新検査制度施行をまたぐ場合の輸入燃料体検査と設工認に係る質問事項

ケース4 - 1 . 燃料部材加工および成型加工着手が2020年4月以降で、2020年度中に使用前事業者検査を開始する必要がある（設工認申請が4/1以降）

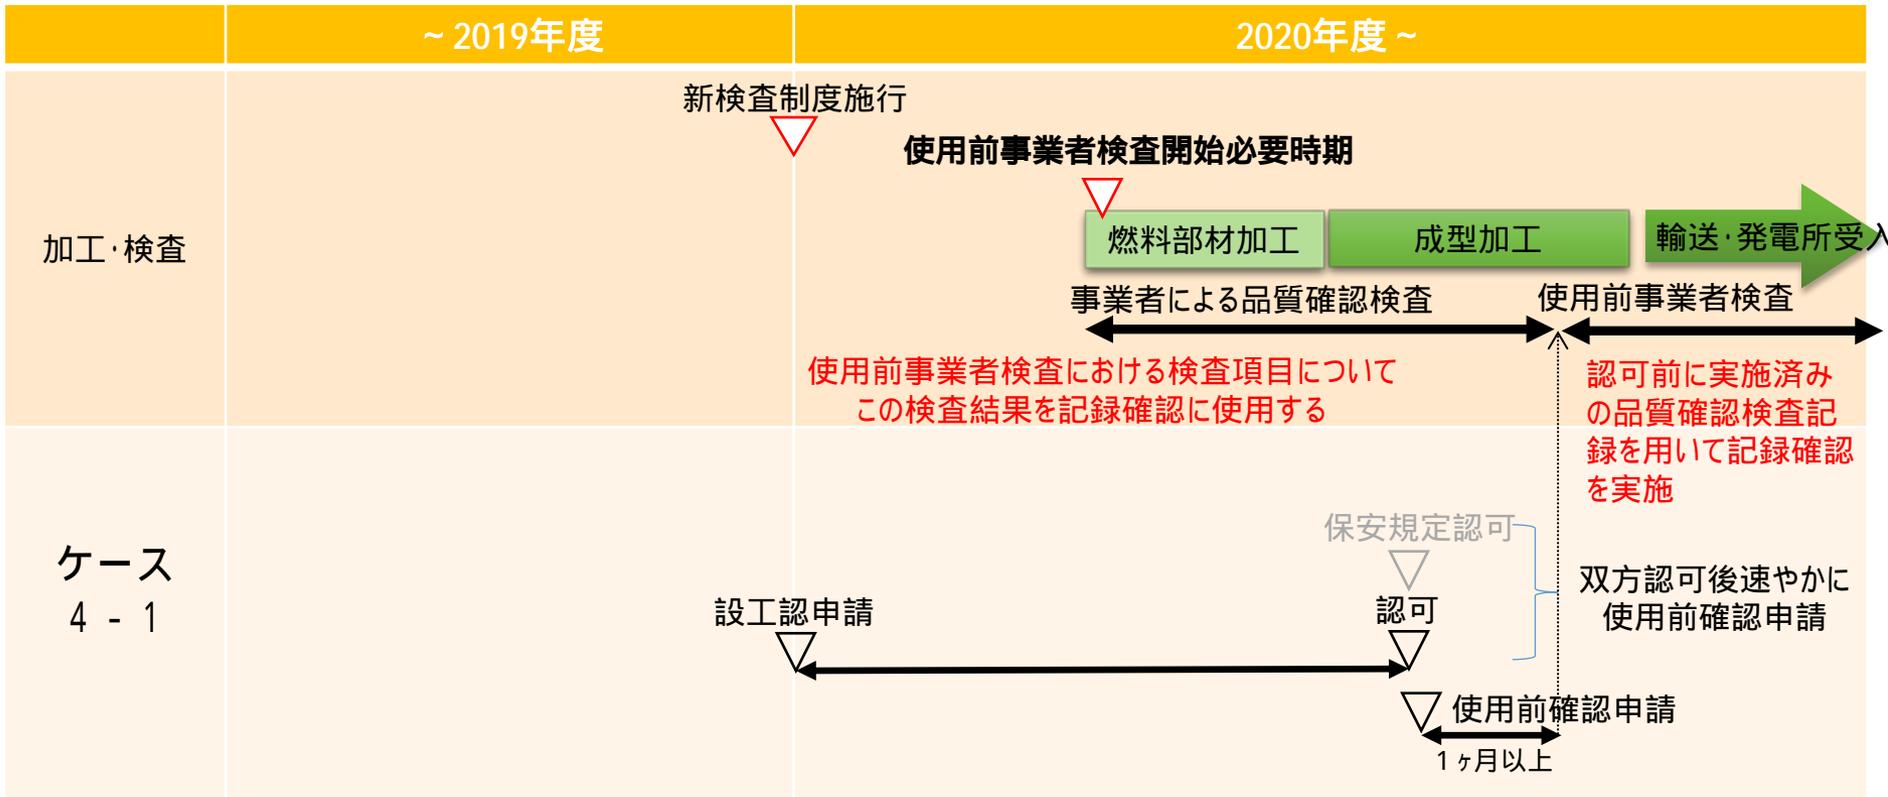
- このケースで、制度施行（4/1）以降に燃料体の個別設工認を申請するが、認可までの間に申請中の設工認記載の工事の方法等および保安規定を踏まえた社内標準に基づき実施した品質確認検査記録について、使用前事業者検査の中で立会検査に該当するものも含めて、品質確認検査記録を対象とした記録確認により検査を行うが良いか。このとき、認可時点で成型加工中の場合は、社内手続きの後、速やかに使用前確認申請を行い、初回の使用前事業者検査開始までの間に実施した品質確認検査記録についても、前述の記録確認による検査を行うが良いか。また、記録確認による検査を含む使用前事業者検査においては、加工の工程によらず検査を実施するが良いか。
- 設工認審査の結果、設工認申請時点から検査項目の追加等の補正があった場合、実施できない検査項目についてはメーカーの検査記録を対象とした記録確認検査を行うが良いか。
- このケースで、設工認認可前に燃料部材加工が完了する場合もあるが、炉規法上の工事の着手は適合性確認検査の開始であり、使用前事業者検査は設工認認可後に行われるため、認可前に着手していることにはならないと考えるが問題ないか。

ケース4 - 2 . 燃料部材加工および成型加工着手が2020年4月以降で、2020年度中に使用前事業者検査を開始する必要がある（設工認申請が4/1以前）

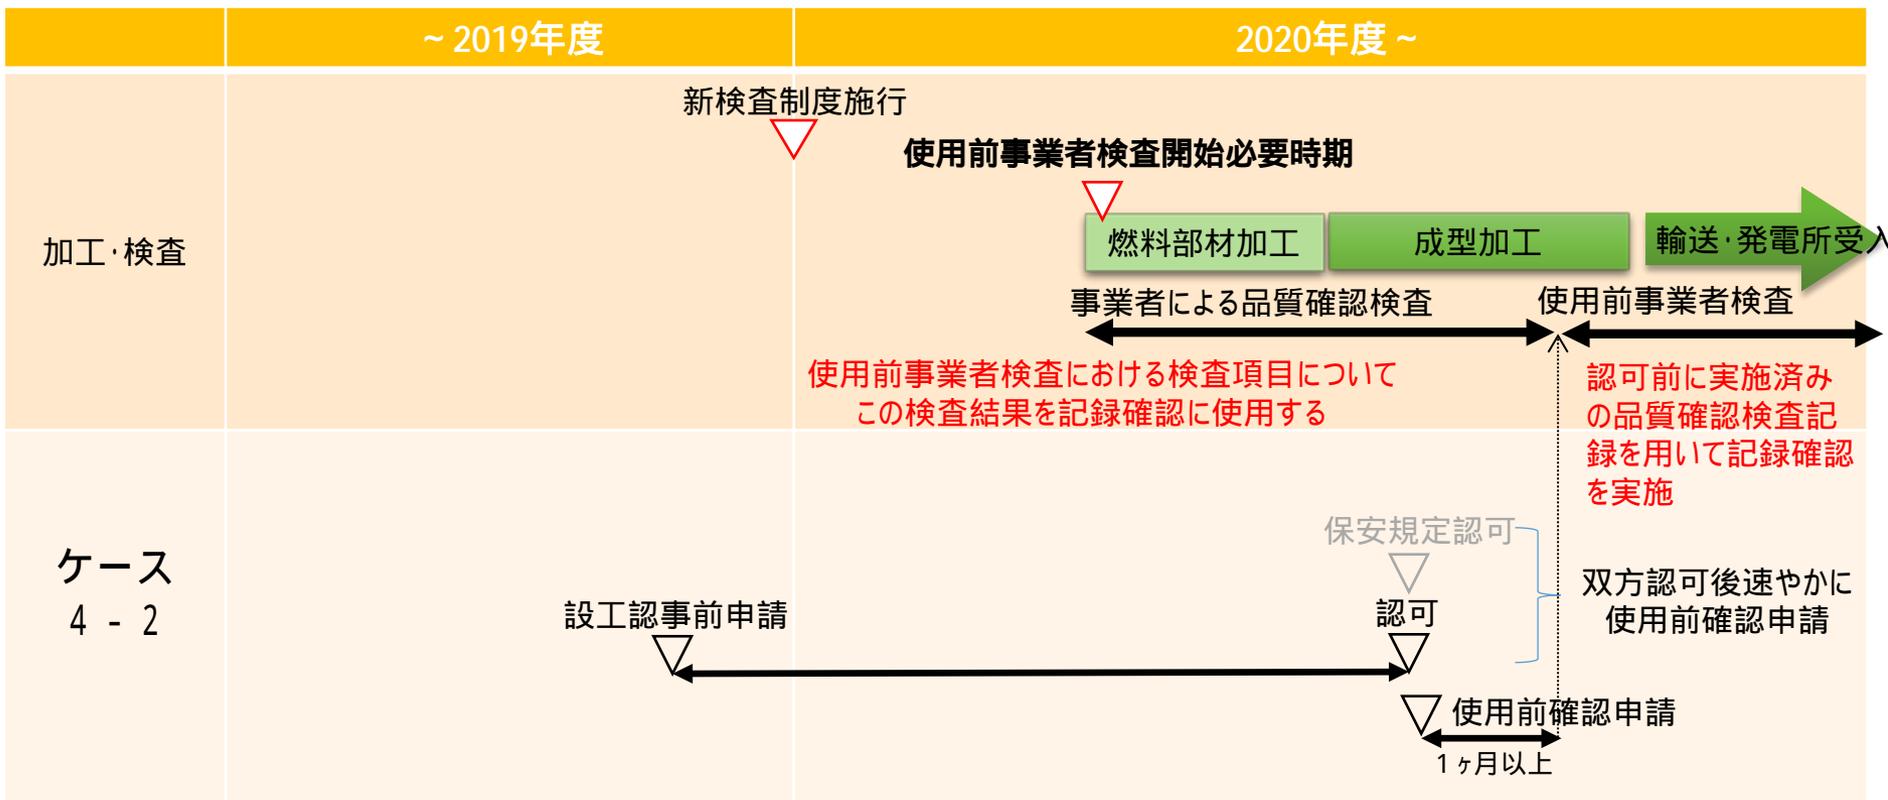
○このケースで、燃料体の個別設工認を事前申請したものについては、認可までの間に申請中の設工認記載の工事の方法等および保安規定を踏まえた社内標準に基づき実施した品質確認検査記録について、使用前事業者検査の中で立会検査に該当するものも含めて、品質確認検査記録を対象とした記録確認により検査を行うが良いか。このとき、認可時点で成型加工中の場合は、社内手続きの後、速やかに使用前確認申請を行い、初回の使用前事業者検査開始までの間に実施した品質確認検査記録についても、前述の記録確認による検査を行うが良いか。また、記録確認による検査を含む使用前事業者検査においては、加工の工程によらず検査を実施するが良いか。

○設工認審査の結果、設工認申請時点から検査項目の追加等の補正があった場合、実施できない検査項目についてはメーカーの検査記録を対象とした記録確認検査を行うが良いか。

○このケースで、設工認認可前に燃料部材加工が完了する場合もあるが、炉規法上の工事の着手は適合性確認検査の開始であり、使用前事業者検査は設工認認可後に行われるため、認可前に着手していることにはならないと考えるが問題ないか。
